## 使用済燃料管理及び放射性廃棄物管理の安全に関する条約 日本国第7回国別報告の作成について（第2回）

令和2年9月2日  
原子力規制庁

## 廃棄物等合同条約国別報告（案）に対する追加コメント

使用済燃料管理及び放射性廃棄物管理の安全に関する条約  
日本国第7回国別報告(案)

図 H-1 第一種廃棄物埋設の事業及び第二種廃棄物埋設の事業に係る安全規制の流れ

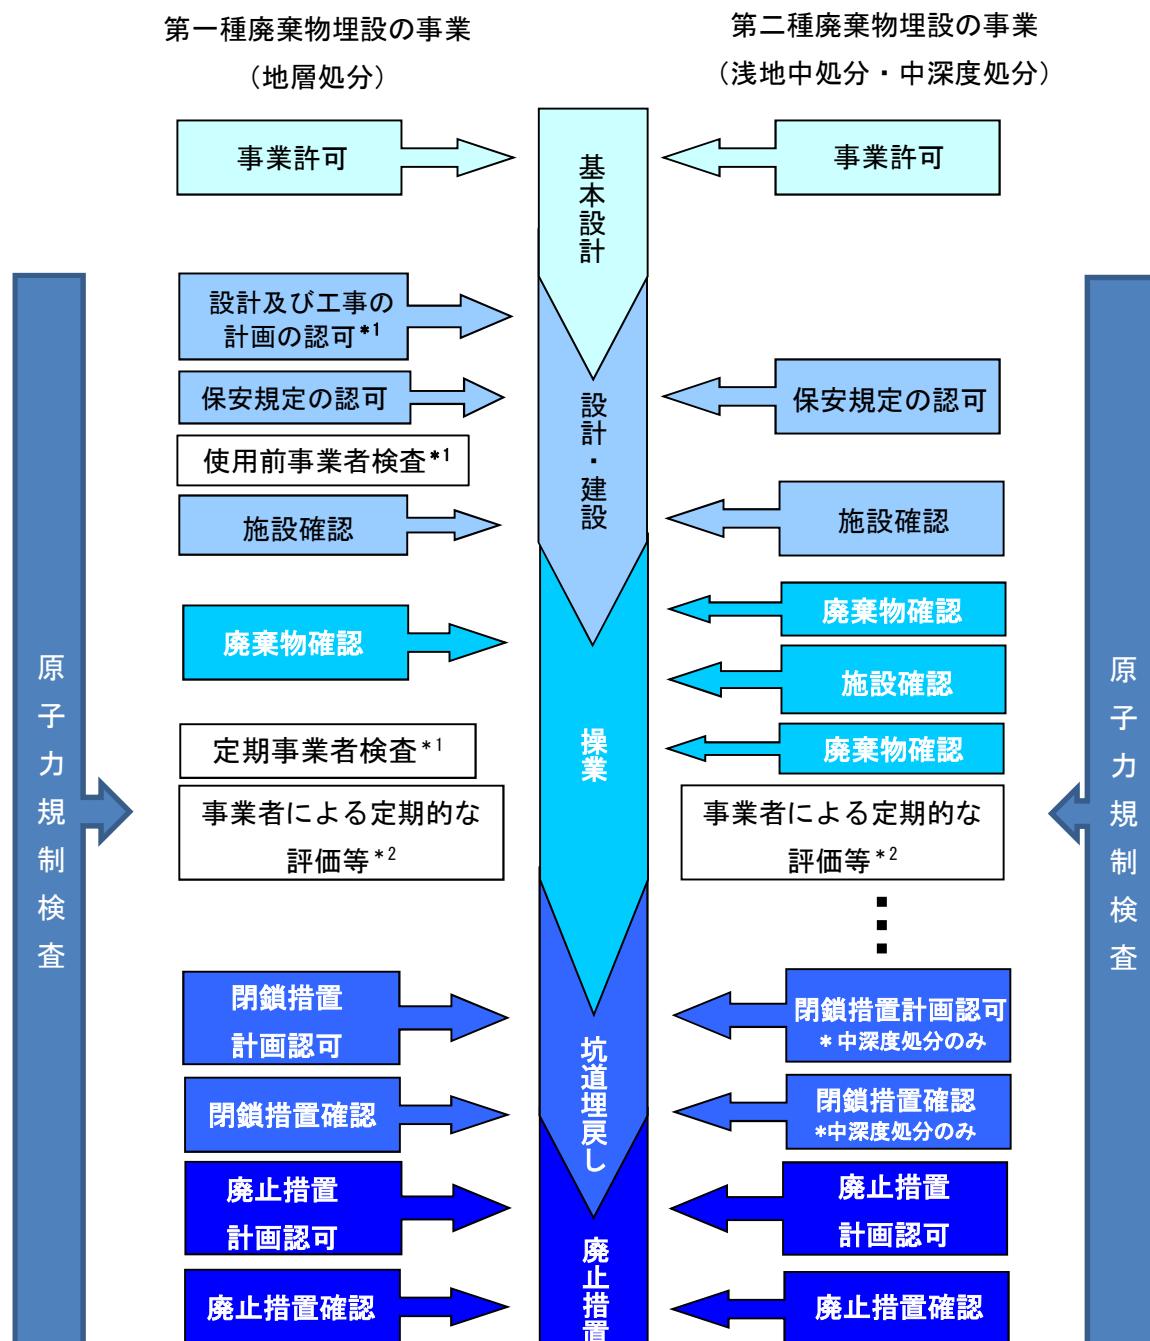
- ・ 図 H-1 (p. 89) : 中深度処分の保全期間について記載すべき。
- ・ H1-6 (p. 91) : 浅地中処分での自然事象シナリオ ( $10 \mu\text{Sv}/\text{y}$ 、 $300 \mu\text{Sv}/\text{y}$ ) や人為事象シナリオのこと、中深度処分については検討中であることも含めて、丁寧に書くべきではないか。
- ・ H6-3 (p. 104-105) : 中深度処分での坑道埋め戻しや、浅地中処分での覆土施工のことなど書くべきではないか。
- ・ H6-6 (p. 105-106) : 濃度上限のみが規制上の要求であるとの誤解を招かないような記載ぶりにすべき。
- ・ H7 (p. 110) : 制度的管理の間の計画外放出への対応について、記載は適切か。
- ・ K1-2 (p. 115) : 中深度処分やクリアランスについて事業（関連）者との意見交換のことも記載してはどうか。
- ・ K2-2 (p. 116) : リスク低減マップに廃棄物関連、分析棟のことも記載すべきではないか。
